**OGGETTO: Risposte al parere espresso con lettera protocollo Z1.2013.0012925 del 19/7/2013 in merito allo Studio geologico del territorio comunale del Comune di Temù (BS) del giugno 2013 a supporto del PGT – L.R. 11 marzo 2005 n. 12**

## COMUNE DI TEMU' (BS) - PARERE INERENTE GLI ASPETTI GEOLOGICI

**Tipo di studio:** aggiornamento dello studio della componente geologica, idrogeologica e sismica del PGT ai sensi della L.r. 11 marzo 2005, n. 12.

**CARTA DELLA PERICOLOSITA'  
FINALE - scala 1:5.000**

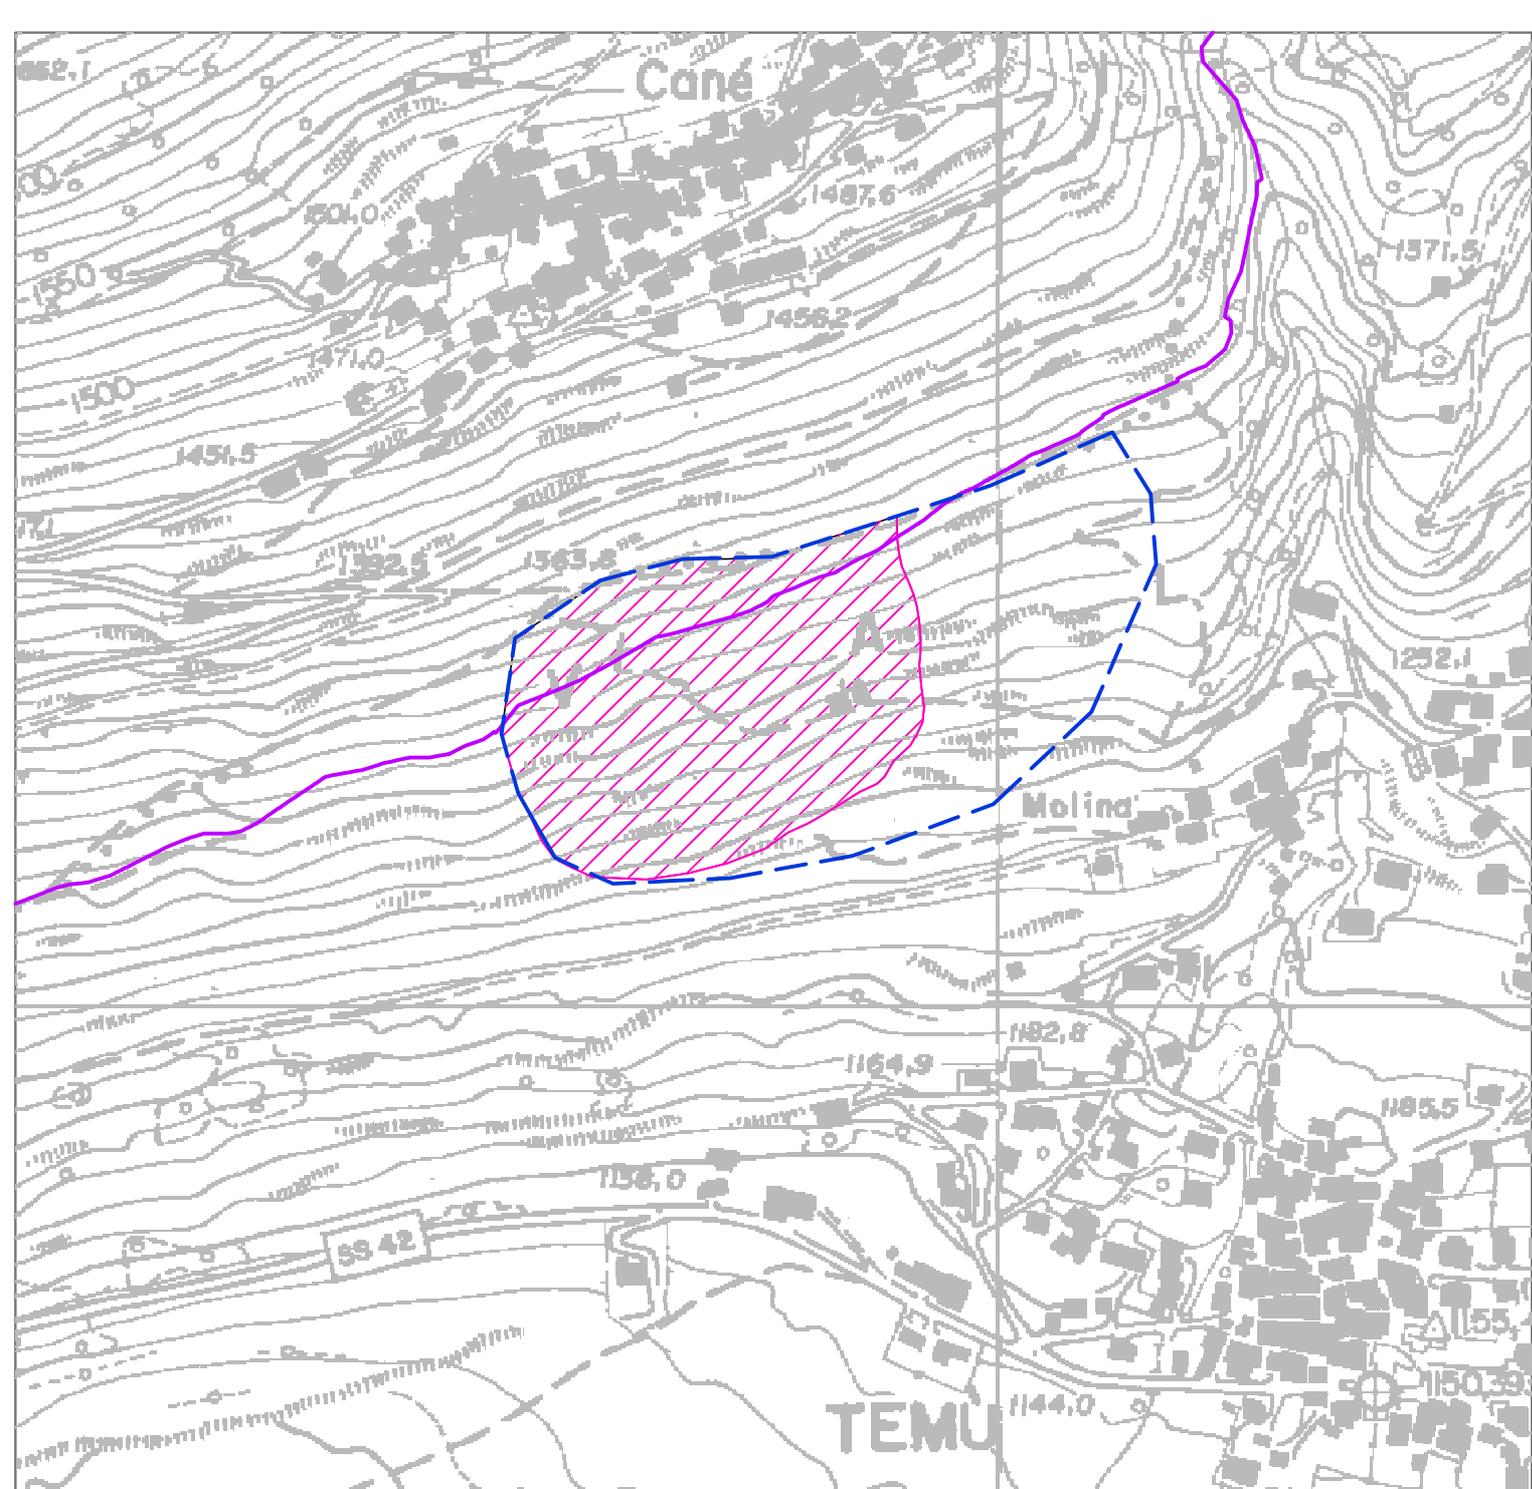
L'estensione dell'ambito di frana attiva (Fa), presente nel quadro del dissesto vigente, è stata notevolmente ridotta, in particolare sulla base dei risultati di uno studio geologico-geotecnico (G.Zaina, aprile 2005). Tuttavia lo stralcio o la ripermenziazione di aree in frana deve essere effettuata sulla base di uno studio di dettaglio, redatto ai sensi dell'Allegato 2 ai criteri attuativi sopra richiamati. Le motivazioni addotte nella relazione tecnica a supporto dello stralcio di una parte del dissesto non sono infatti sufficientemente dettagliate e non comprendono la zonazione della pericolosità dell'area. In alternativa alla redazione di uno studio di dettaglio la perimetrazione dell'ambito dovrà quindi essere ricondotta a quella vigente.

L'area di frana attiva Fa del PAI riportata nel quadro di dissesto vigente che deriva dallo studio geologico del PRG 2002-2004 NON era mai stata cartografata come frana in senso stretto del termine nella Carta Geomorfologica. Questa tavola infatti riportava nella zona in esame depositi di versante non attivi e orli di scarpata di degradazione non attivi. Unico elemento rilevato era una zona di ristagno d'acqua in corrispondenza della cascina esistente, confermato anche dalla sottoscritta nella relazione di PGT del giugno 2013 dove è stato scritto che nella zona stralciata dalla frana "non vi sono sorgenti, emergenze d'acqua diffuse o ristagni, fenomeni di soliflusso, decorticamento o altro che potrebbero dare origine a fenomeni di franosità superficiale ed il versante risulta ancora terrazzato per la presenza di muri in pietra, nonostante non sia più coltivato. Tali fenomeni di potenziale dissesto invece sono ancora presenti in prossimità degli edifici rurali esistenti". Non si sa poi in base a quali motivazioni sempre nello studio di PRG da un'area stabile indicata come tale nella Carta geomorfologica sia diventato un ambito descritto nella Carta di Sintesi e della Fattibilità geologica del medesimo studio come: "Aree di franosità attiva diffusa, fenomeni di creep, soliflusso, potenziali crolli e caduta massi, fenomeni valanghivi".

I risultati della pericolosità finale (vedi carta pericolosità finale allegata in coda al paragrafo) indicano due aree: quella più estesa a pericolosità alta (H4) ottenuta da una pericolosità preliminare alta (H4) incrementata di 1 punto a causa della presenza di acqua (zone di ristagno d'acqua, ruscellamento e sorgenti che potrebbero innescare colate nei depositi di copertura), ma diminuita di 1 punto per la presenza diffusa dei muretti a secco. Quindi la pericolosità è rimasta invariata H4. Quest'area comprende anche le possibili aree di influenza e di espansione dell'eventuale fenomeno di scivolamento.

La zona più a est invece deriva da una pericolosità preliminare bassa (H2) a cui si somma il contributo alla stabilità dato dalla vegetazione e dalla presenza dei muretti a secco efficienti, ottenendo una pericolosità finale molto bassa (H1).

## AREA DI FRANA ATTIVA TRA IL CIMITERO DI TEMU' E VIA TOLLARINI

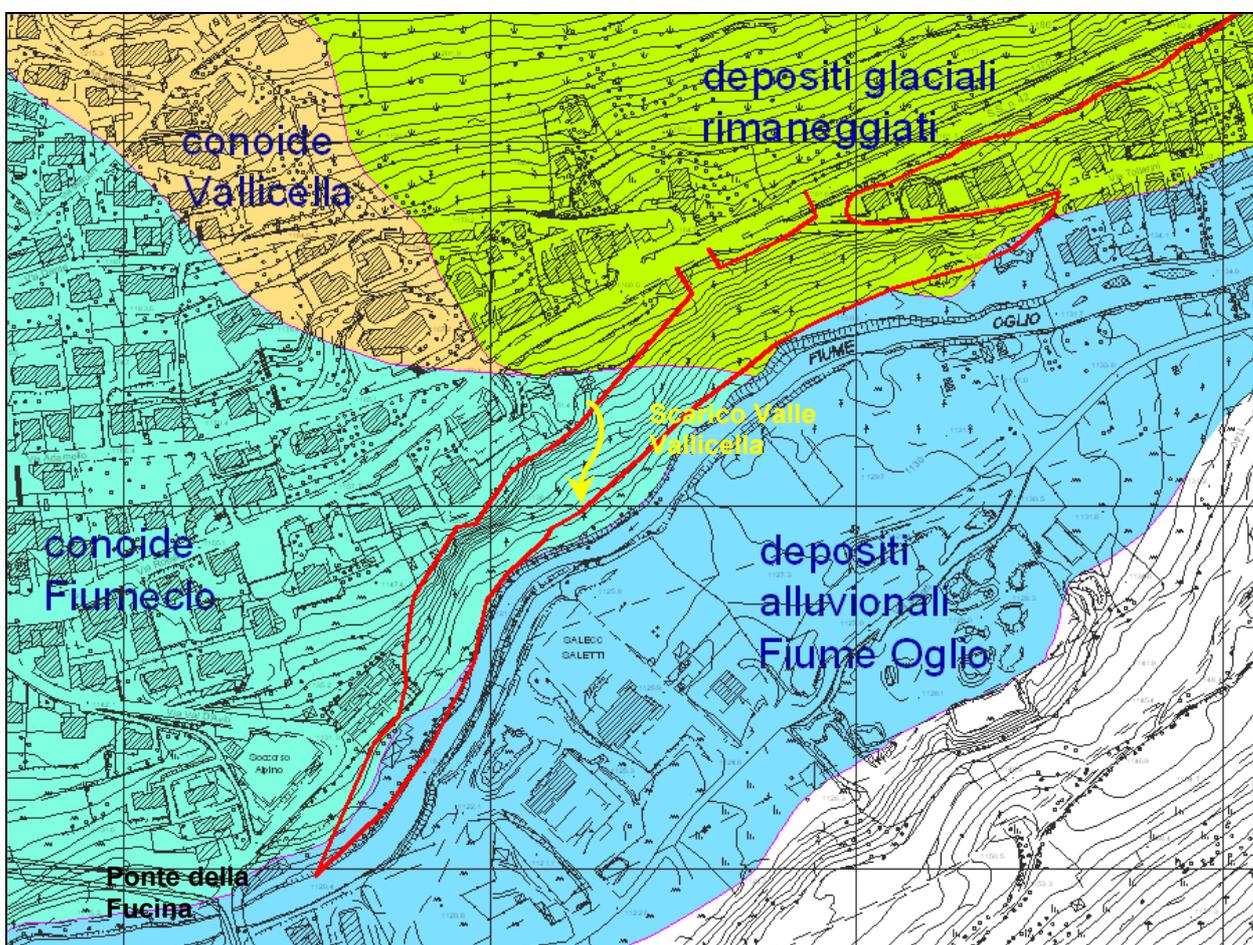
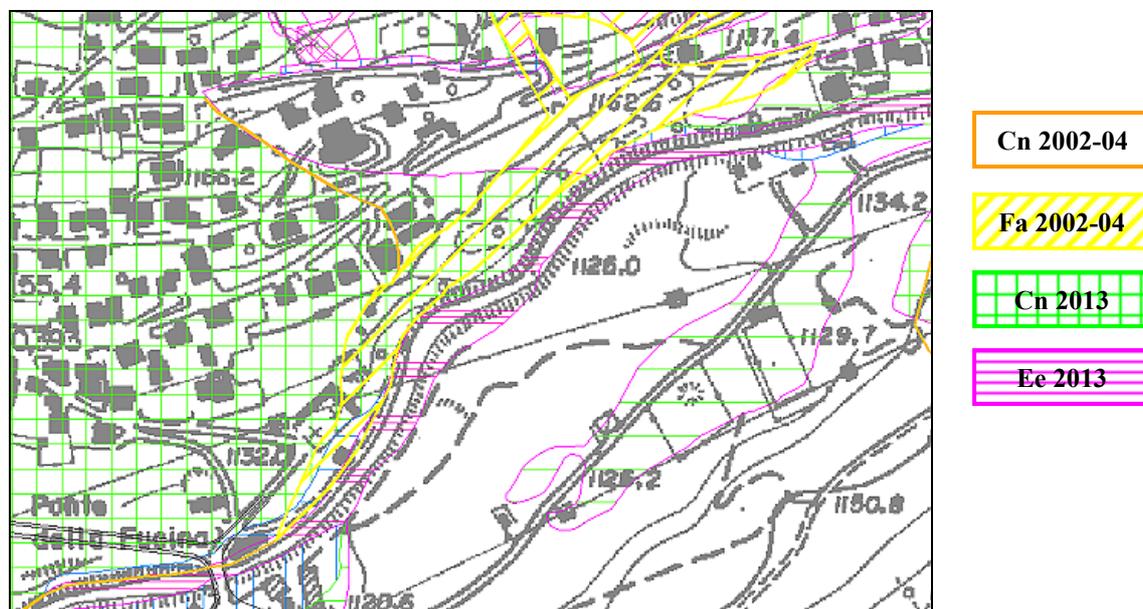
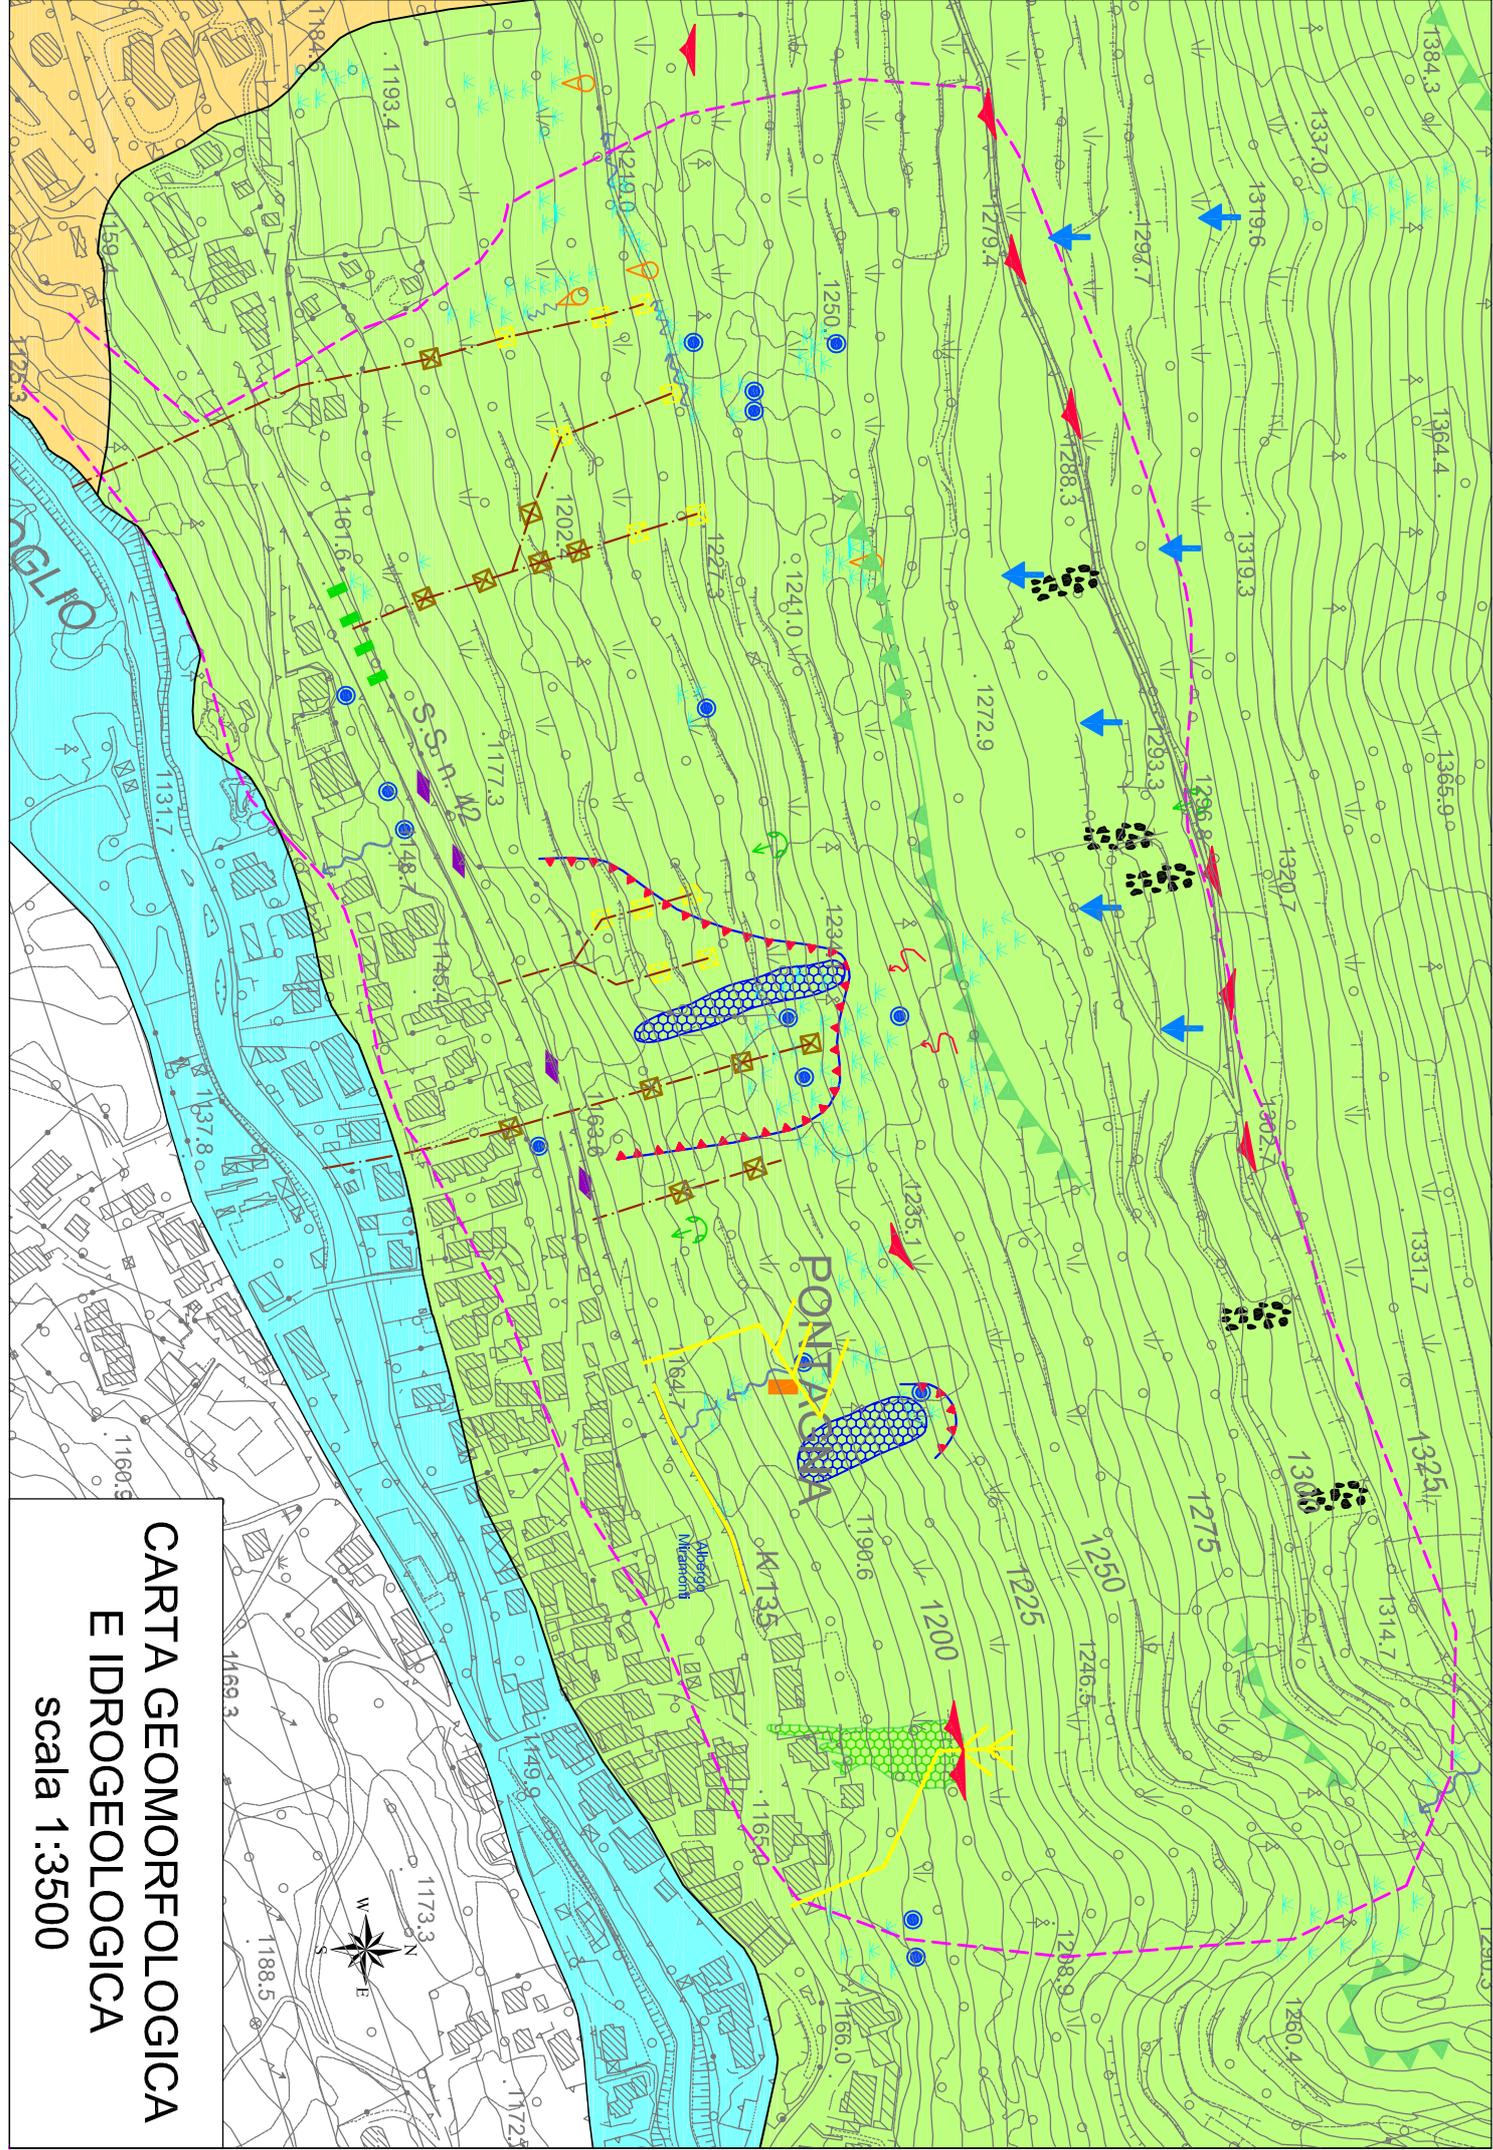
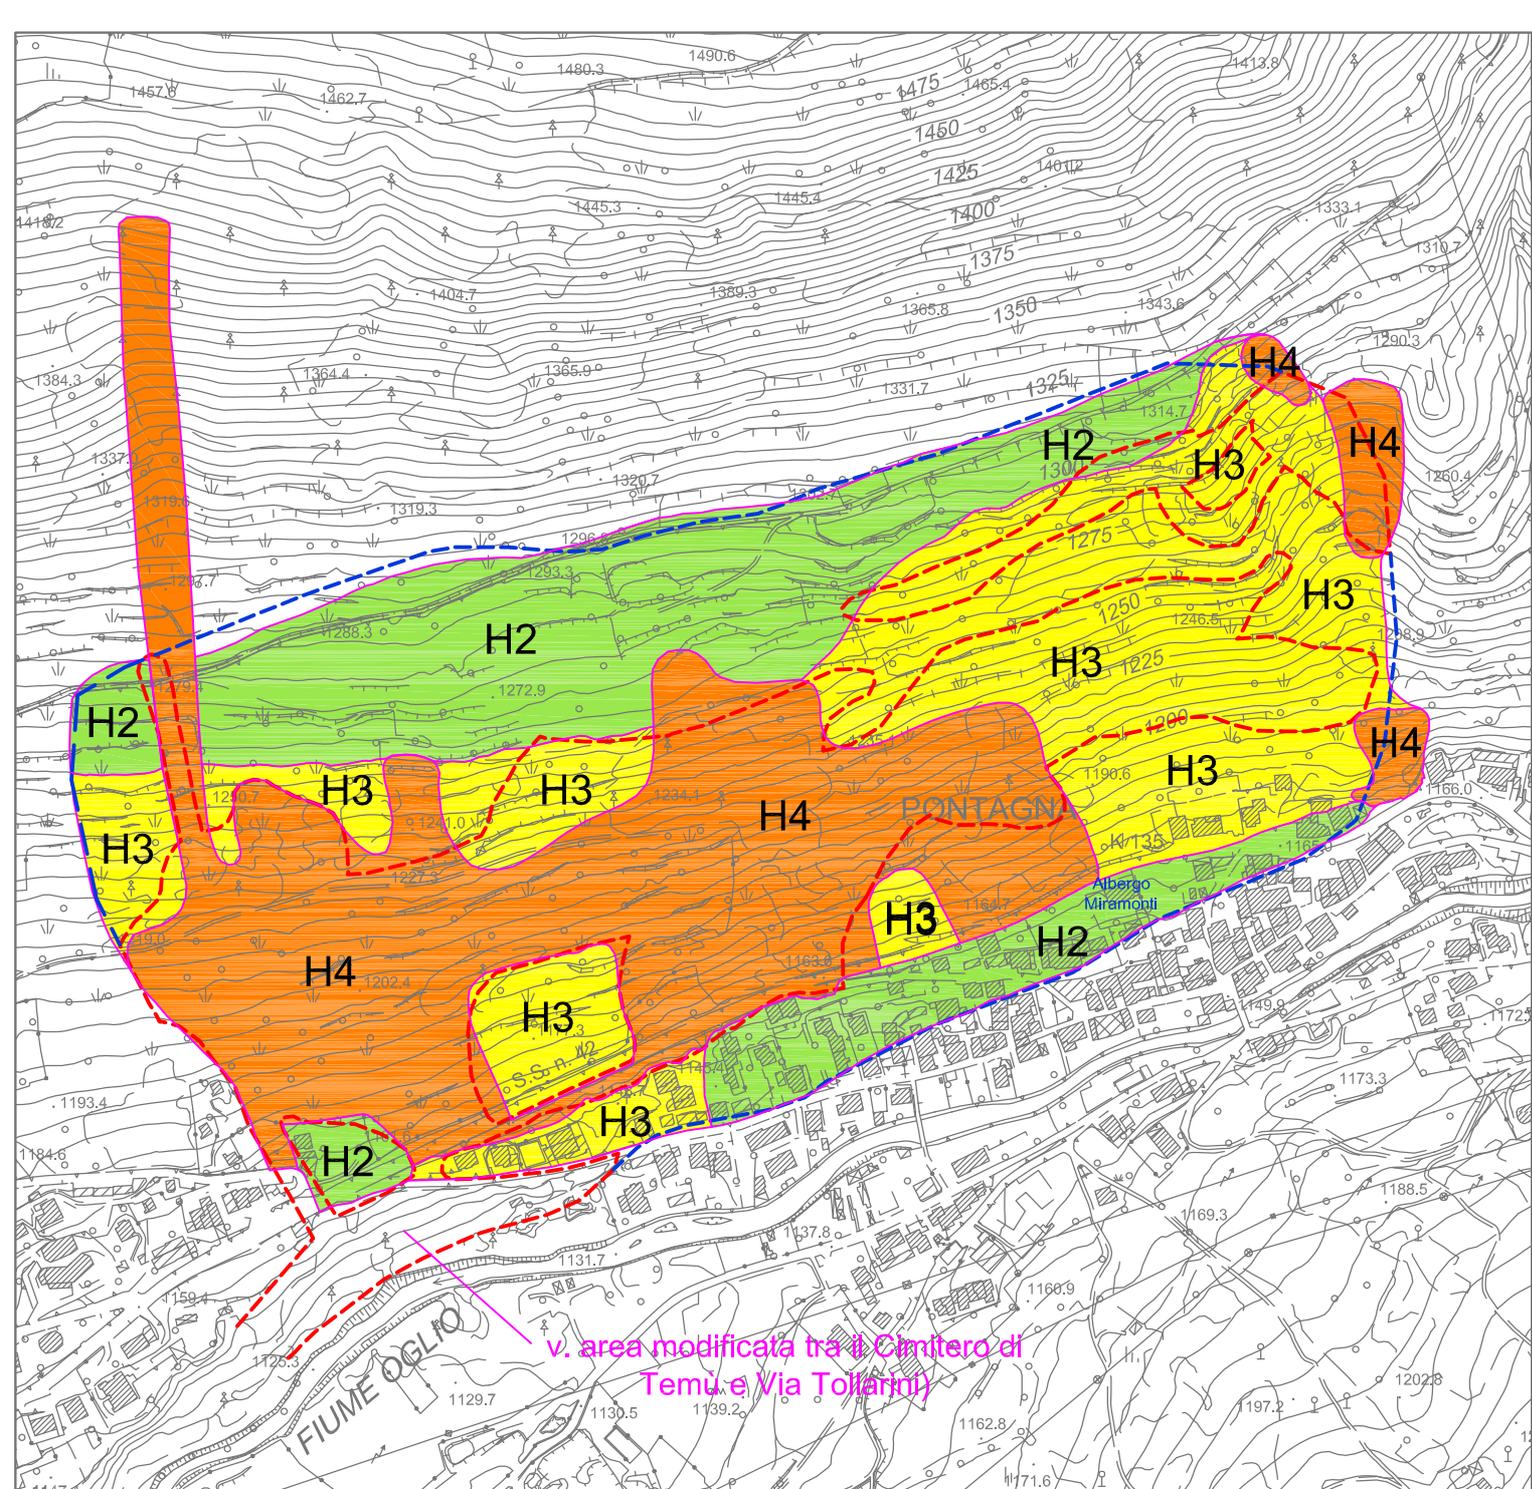
La perimetrazione dell'area di frana, inserita nel quadro del dissesto vigente, è stata variata in base alle motivazioni riportate nella relazione tecnica; queste ultime tuttavia non risultano sufficientemente dettagliate; si chiede quindi di fornire maggiori elementi a supporto della proposta di ripermenziazione.

Di seguito si forniscono gli elementi a supporto della proposta di ripermimetrazione e le motivazioni che hanno portato alla riclassificazione del tratto di versante compreso tra il cimitero di Temù e Via Tollarini indicato nella cartografia pregressa del PAI (2002-2004 e s.m.i.) come frana attiva.

Il rilievo geomorfologico eseguito nel febbraio 2011 ha permesso di rilevare l'effettiva geomorfologia del settore (v. figura sotto).

In corrispondenza di tutto il versante indicato come frana attiva (o meglio come area con franosità superficiale diffusa) nella cartografia pregressa (in rosso nell'immagine sopra) non sono presenti zone di ristagno d'acqua, sorgenti, ruscellamenti diffusi o concentrati che potrebbero innescare instabilità della copertura detritica (soliflussi e/o franette superficiali, ecc.). Nel tratto intermedio del pendio in esame, a valle di alcune baracche a q. 1151.4 m, si trova solamente lo scarico del tubo della Valle Vallicella che tra Via Dante e le baracche scorre intubata e poi si immette nel Fiume Oglio.

Si sottolinea che la procedura di perimetrazione della pericolosità generata da colate di terreno e da scivolamenti (Allegato 2 par. 2.2.2 della DGR/2011) è stata applicata al versante tra Temù e Pontagna, come richiesto nel parere regionale, nonostante la zona non sia interessata da una frana s.s., unica, definita, ma si tratti di un ambito soggetto a potenziale instabilità della coltre superficiale dei depositi (per uno spessore massimo di 1-2 m) caratterizzato da soliflusso e ristagno delle acque (v. fotografia pagina seguente).

Nella Carta di Sintesi tale settore infatti non è stato cartografato come area di frana di scivolamento, ma più correttamente come "area potenzialmente instabile per franosità superficiale diffusa (scivolamenti, soliflussi, fenomeni di creep) o soggette in passato a dissesti superficiali" a cui si somma l'effetto dovuto a "emergenze idriche diffuse e ristagni d'acqua".
